Budowa siedziby Instytutu Historii Sztuki i Wydziału Nauk o Sztuce Uniwersytetu im. Adama Mickiewicza

Zamawiający Uniwersytet im. Adama Mickiewicza w Poznaniu, ul. H. Wieniawskiego 1, 61-712 Poznań	Branża Architektura
Adres budowy ul. Wieniawskiego 3, 61-712 Poznań	Numer rysunku PT_AR_14
Stadium Projekt techniczny	Skala 1:50
Tytuł rysunku Przekrój B-B (budynek A)_rewizja	Data sporządzenia rysunku 27.05.2025r. Data sprawdzenia rysunku 27.05.2025r.

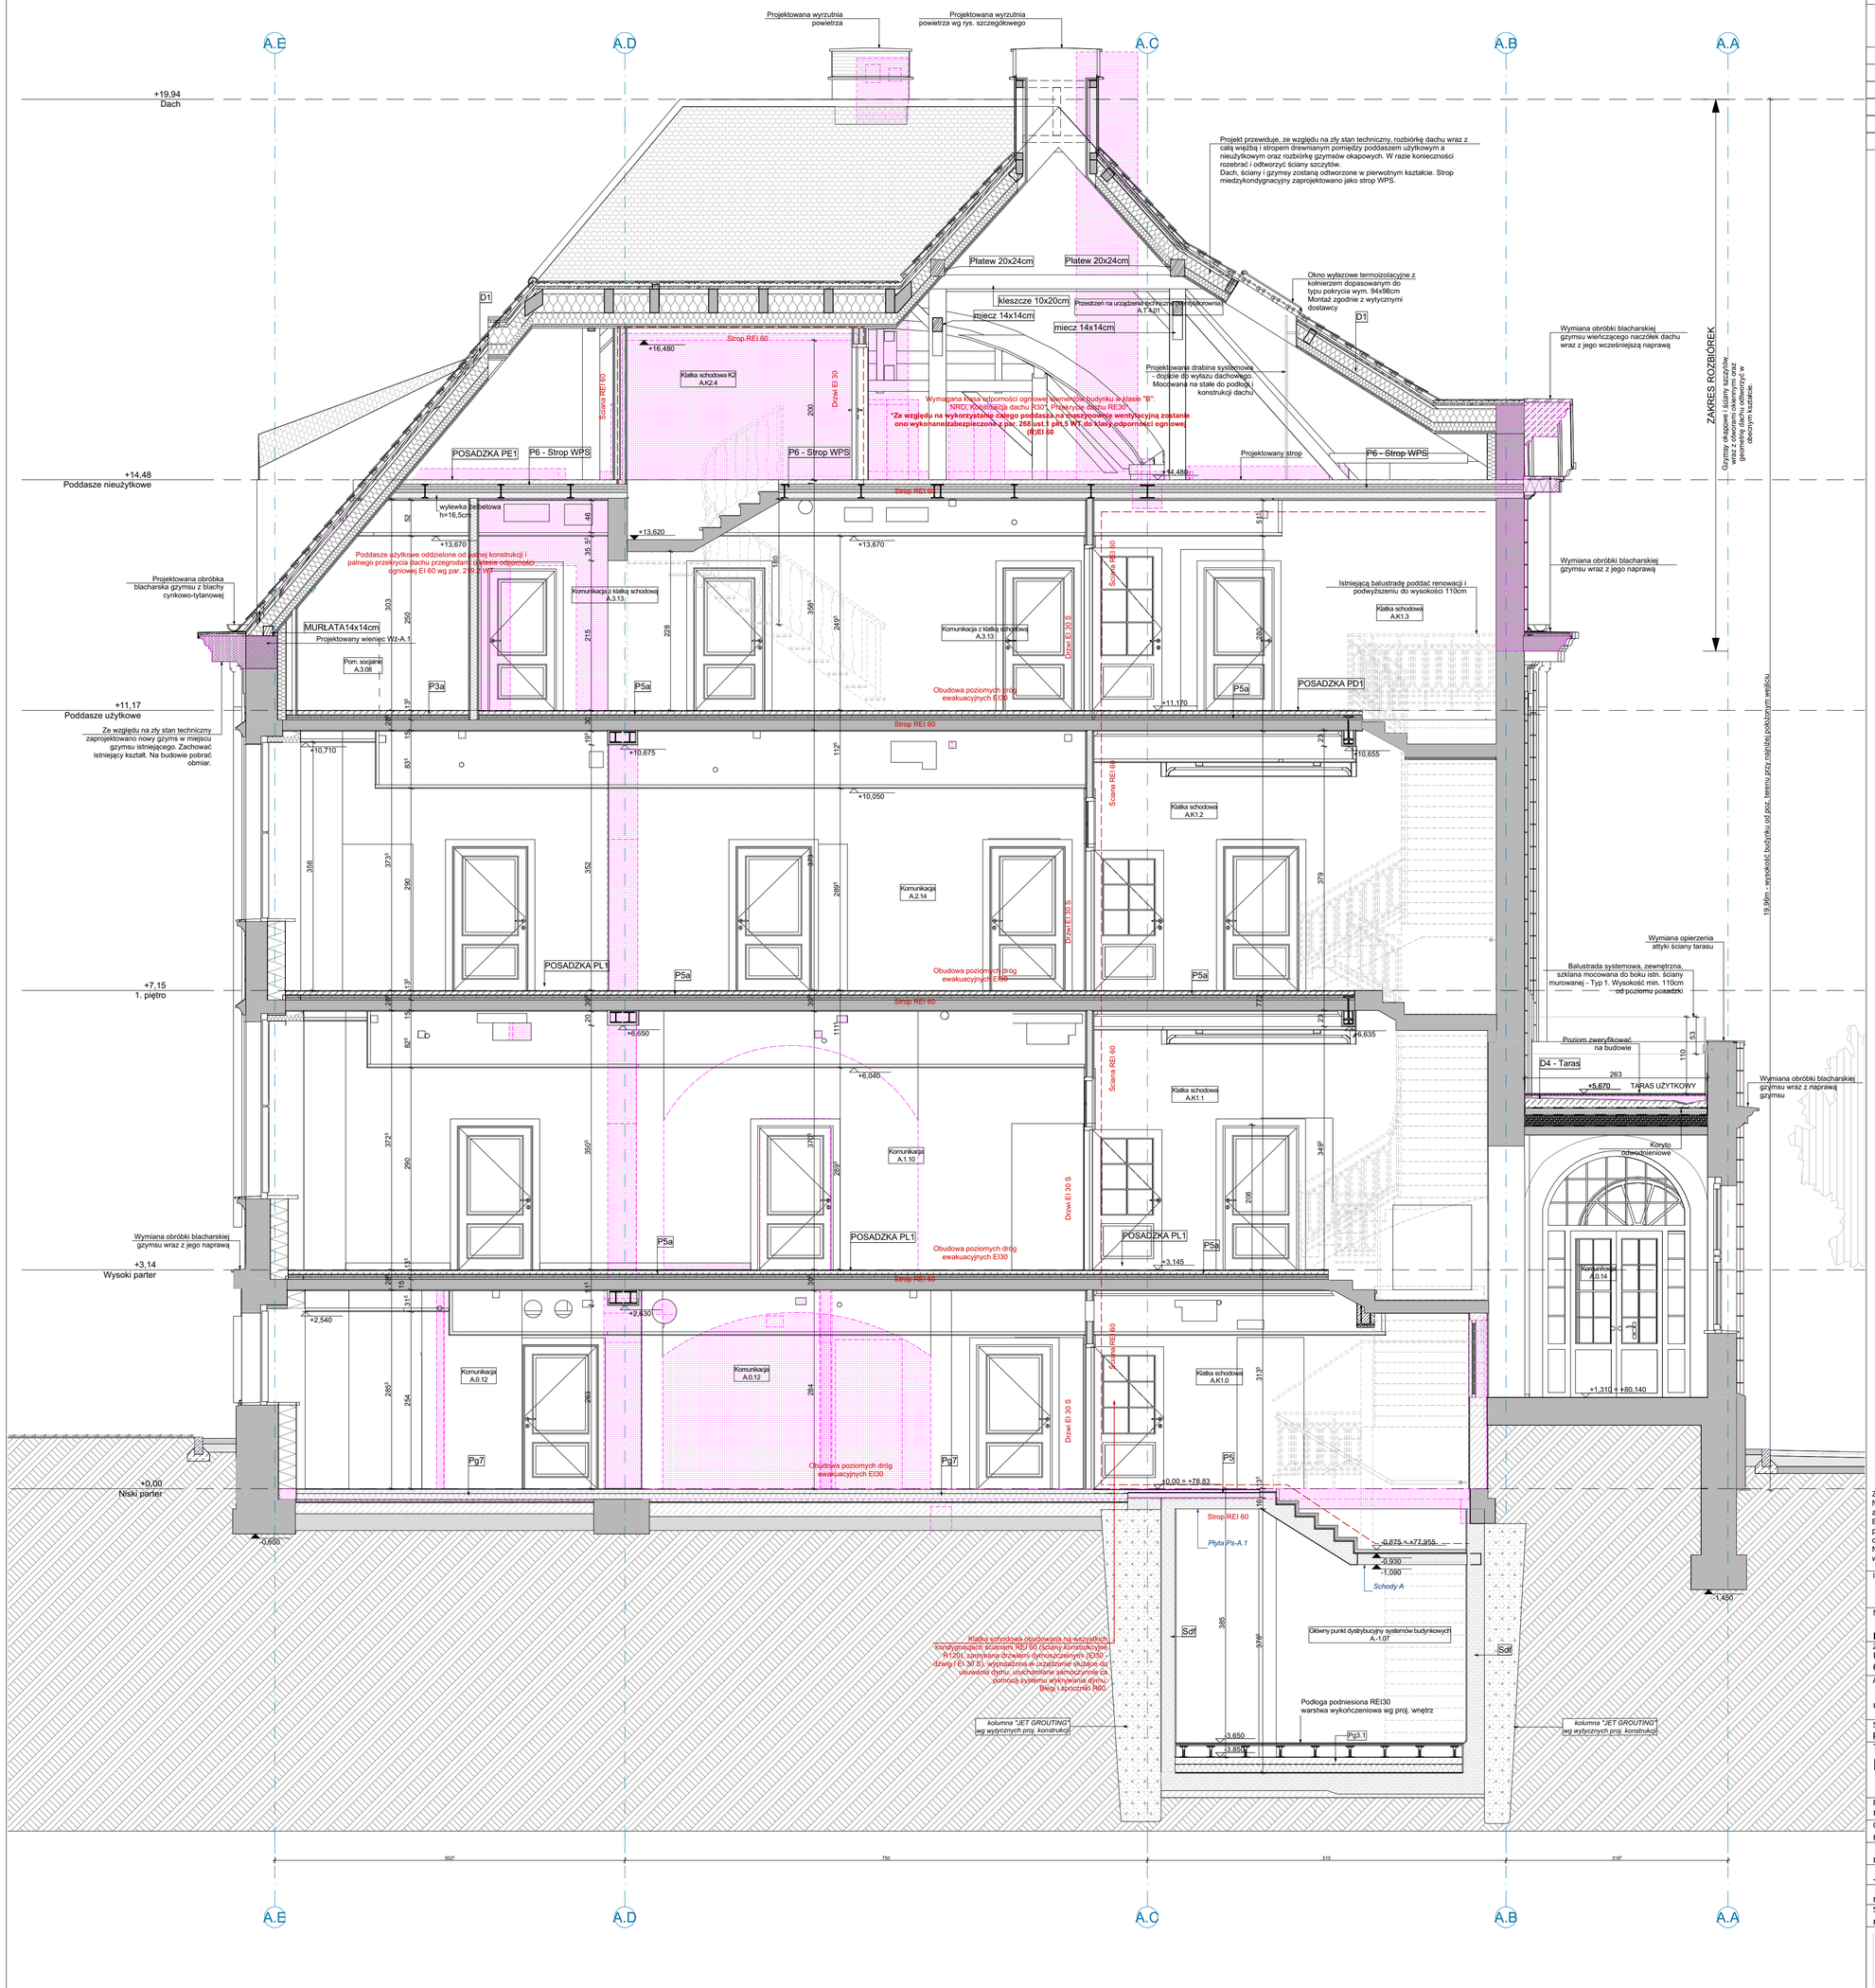
NR	OPIS	DATA
01	Zmiana sposobu podbicia fundamentów - jet grouting i dodanie ścian dociskowych Wyburzenie i odbudowa dolnego biegu klatki schodowej Zmiana warstw podłogi na gruncie Ze względu na nowe odkrywki zmiana warstw stropu P3a, P4a, P5a, P5b
